核燃料サイクル開発機構人形峠環境技術センター加工施設の

加工事業変更許可申請の概要について

(カスケード設備、高周波電源設備及びUF₆処理設備の閉止措置等について)

経済産業省
原子力安全・保安院
核燃料サイクル規制課

図-1 加工工程図

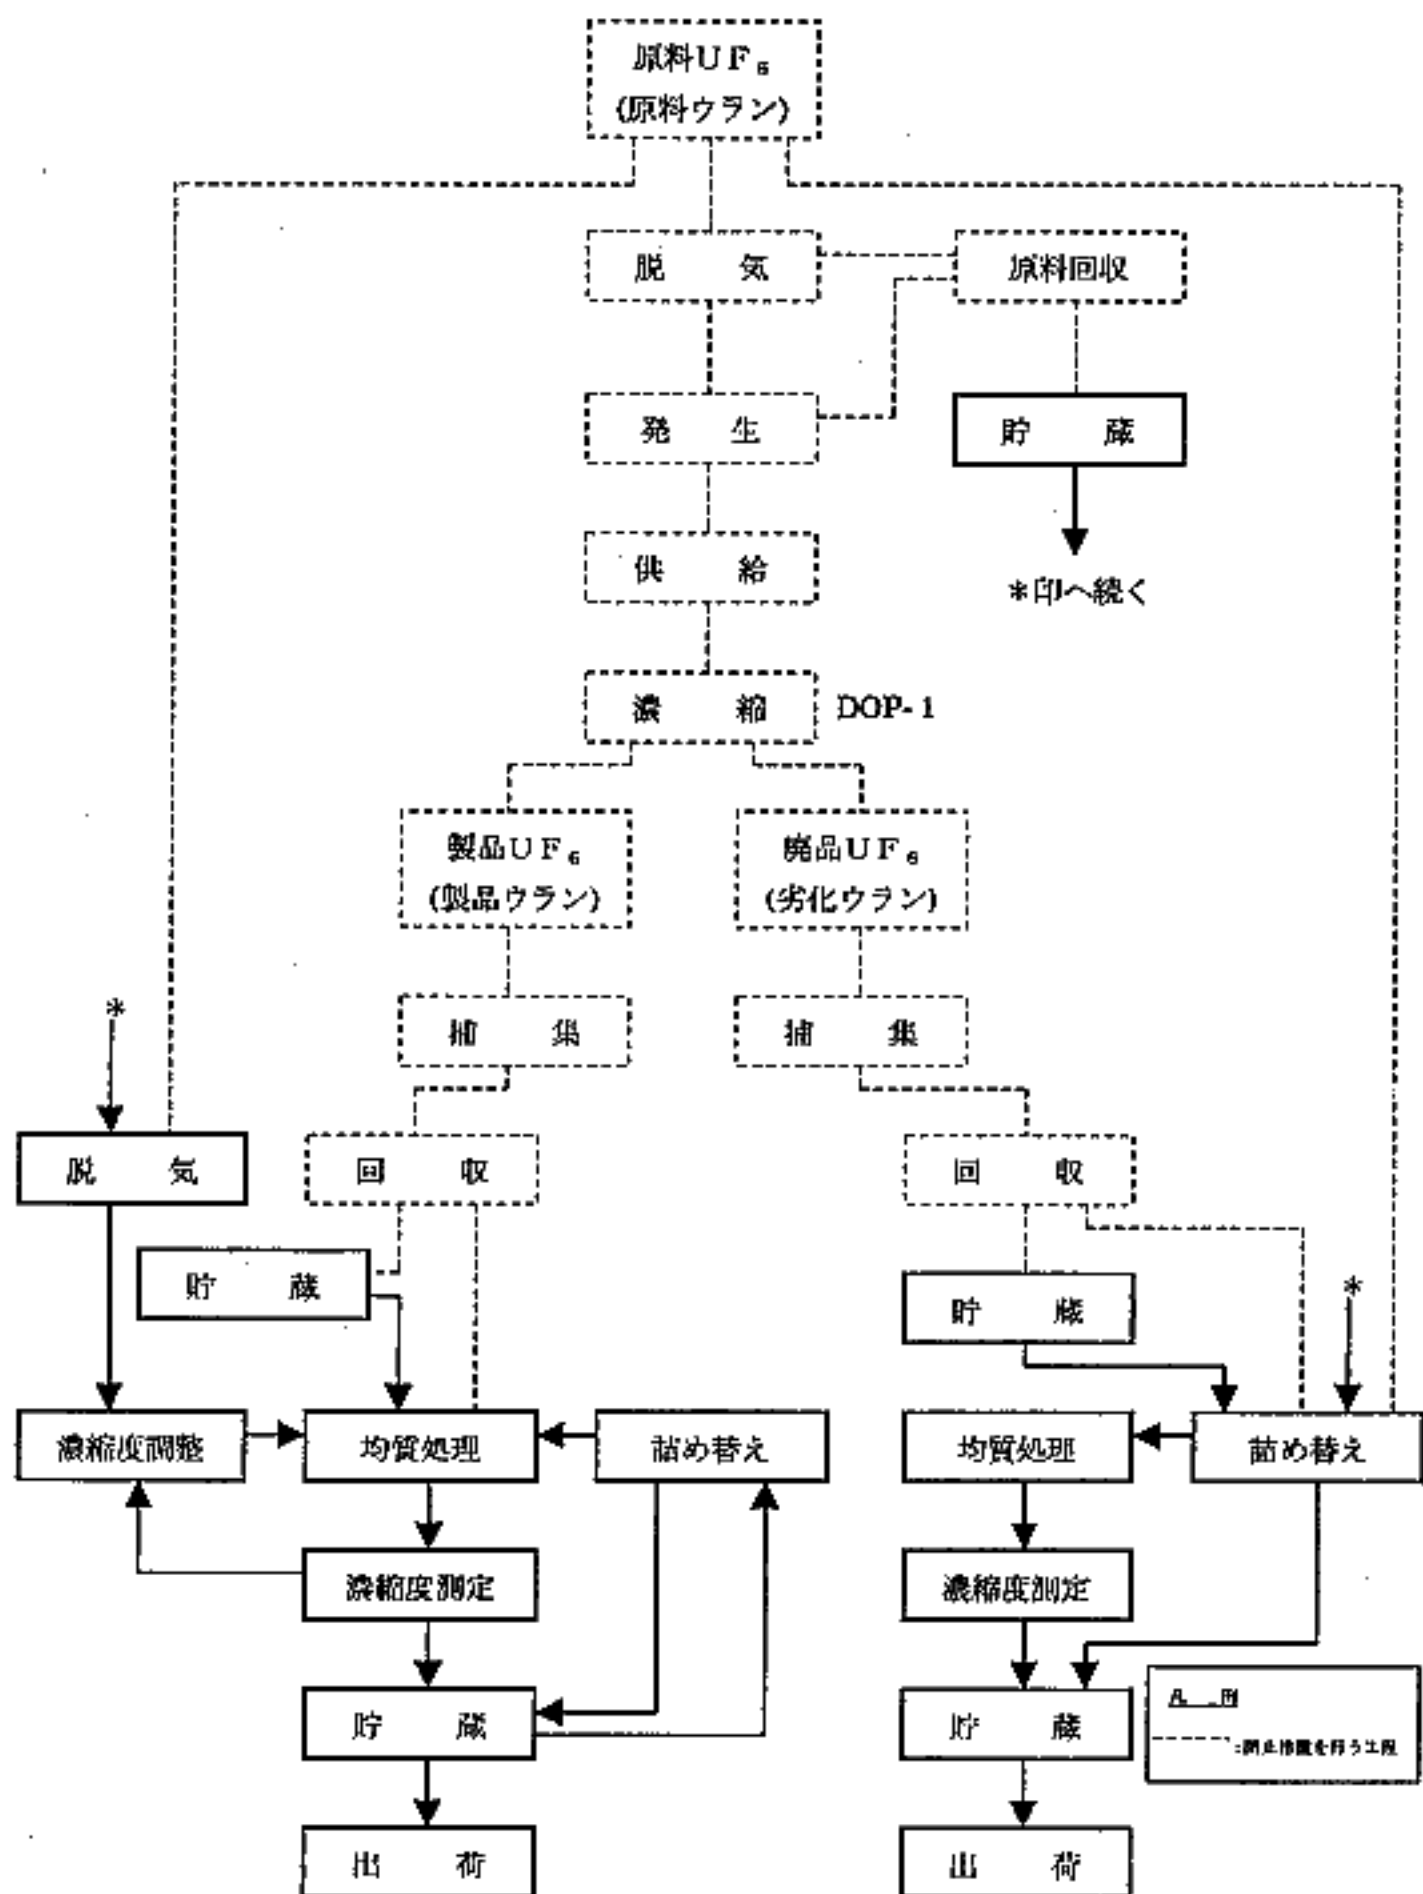
ウラン濃縮原型プラントのDOP-1による濃縮役務生産の終了に伴い、カスケード設備、高周波電源設備及びUF₆処理設備の機能を停止させ、完全に隔離しや断する閉止措置を行うものであり、閉止措置方法は、カスケード設備及びUF₆処理設備については、ガス状ウランの除去、窒素ガスの大気圧封入、主要な弁の閉止、ハンドルの取り外し等を実施し、高周波電源設備については、供給電源のしや断、電源盤への施錠等を実施する。

これに伴い、加工の方法のうち、(1)脱気、(2)発生及び供給、(3)原料回収、(4)濃縮、(5)捕集、(6)回収までを閉止措置を行う。

閉止措置後の加工工程図を図-1に示す。

図-2 主要設備配置図 主棟1階

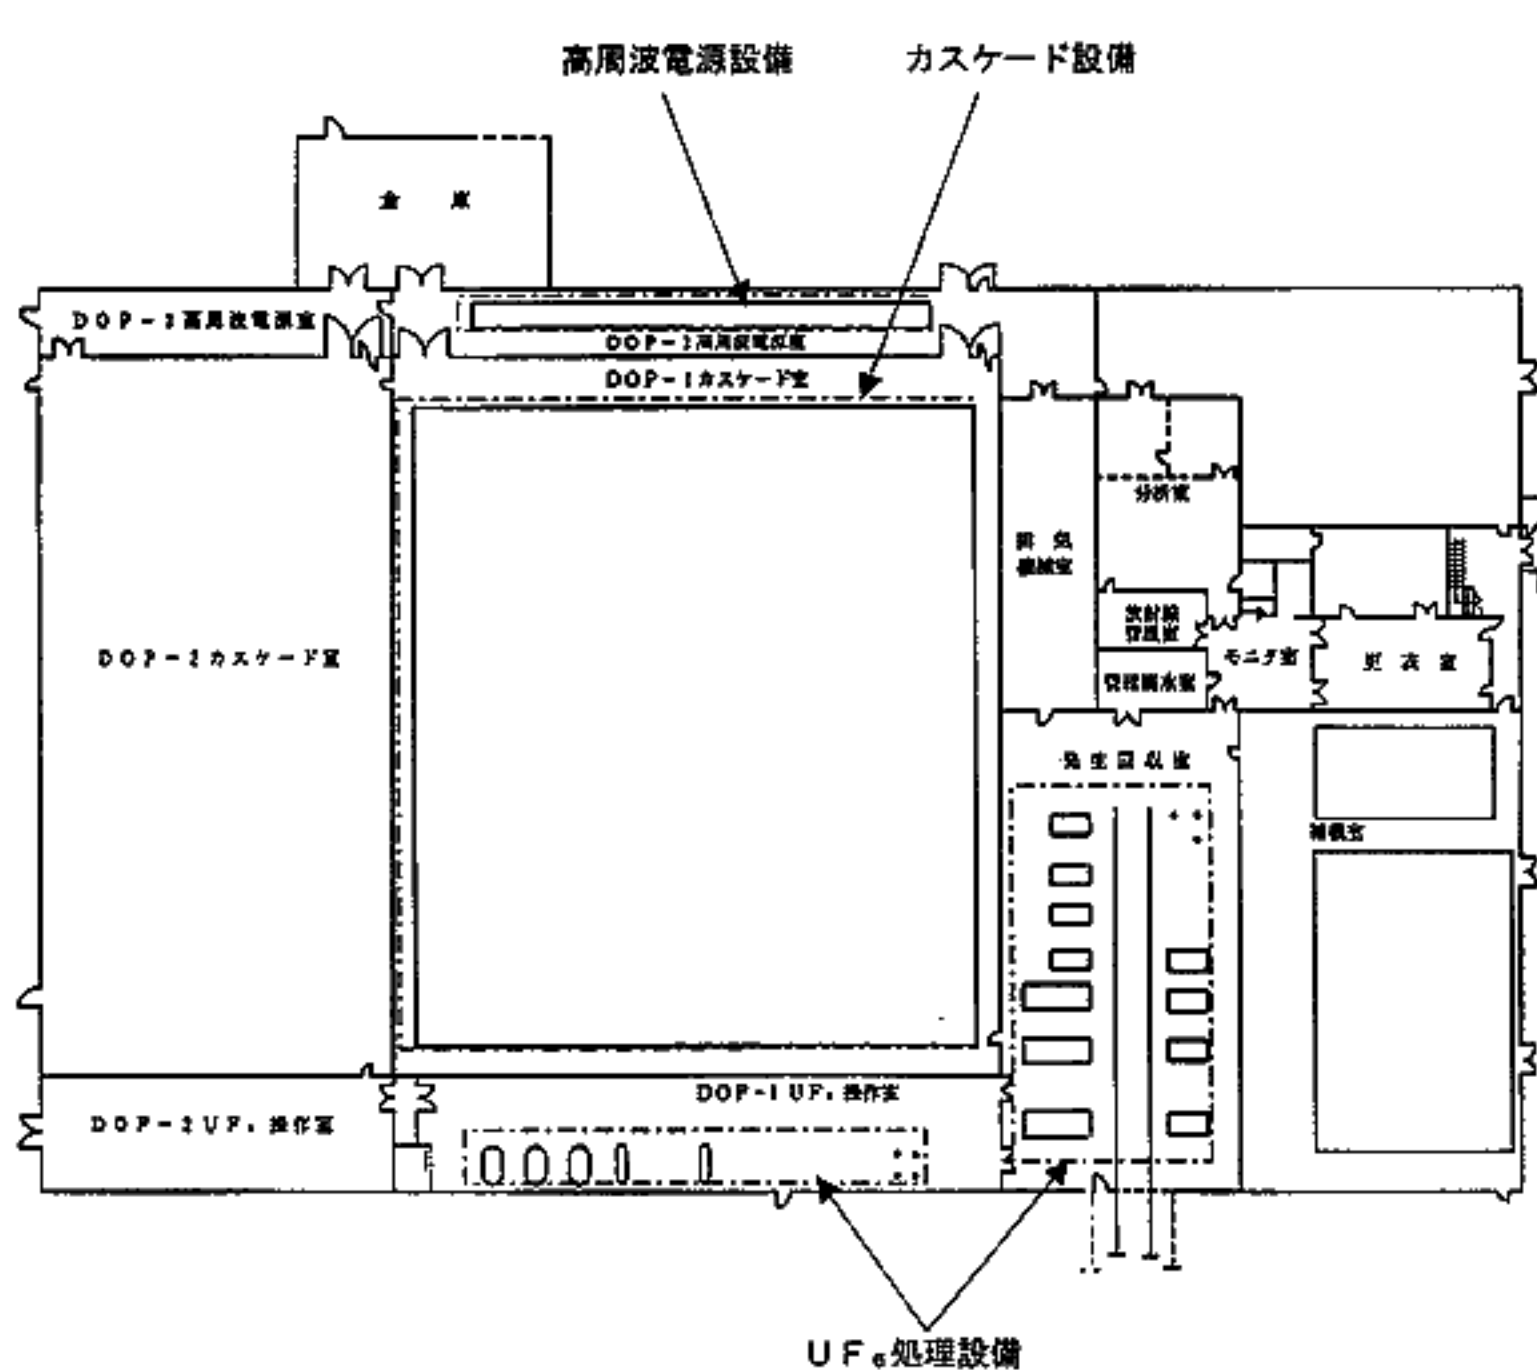
UF₆処理設備の一部の機器の撤去に伴い、製品コールドトラップを3基から2基、捕集排気系ケミカルトラップ(NaF)2基から0基、捕集排気系ケミカルトラップ(Al₂O₃)1基から0基、一般パージ系コールドトラップ1基から0基、一般パージ系ケミカルトラップ(NaF)2基から1基に変更する。

撤去後の主要設備配置図を図-2に示す。
